21A GETRIEBE IM 1. GANG BLOCKIERT

Technische Note:

3569A

Abb. 1

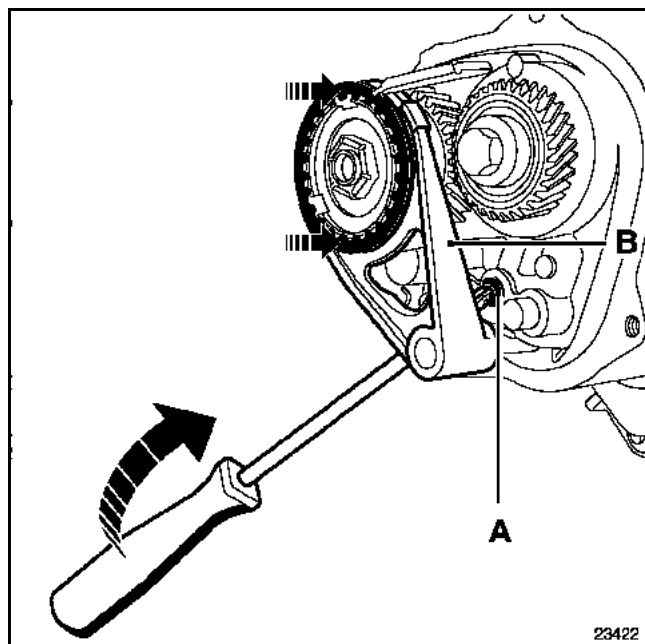
- Führung des Schaltfingers der Schaltachse innerhalb des Getriebes über der Sperre der Schaltgabelachse von 1. / 2. Gang

- Das Getriebeöl ablassen.
 - Den Gehäusedeckel des Getriebes ausbauen.
 - Den Schalter des Rückfahrcheinwerfers ausbauen.
- Das Getriebe lösen (zu Zweit)
- Mit einem Hebel stark auf die Achse 1. / 2. Gang (A) drücken, dabei an der Schaltgabel des 5. Ganges (B) abstützen (**Abb. 1**).
 - Darauf achten, dass die Schalmuffe des 5. Ganges nicht entweicht (mit der Hand festhalten).
 - Der 2. Techniker bewegt den Schalthebel im Fahrgastraum, um das Getriebe zu lösen; und den Hebel in die Leerlaufstellung bringen.

- Den neuen Schalter des Rückfahrcheinwerfers mit einem Drehmoment von **2,5 daNm** anziehen.
- Den Gehäusedeckel des Getriebes einbauen.
- Getriebeöl auffüllen und Füllstand kontrollieren.
- Eine Funktionsprüfung durchführen.
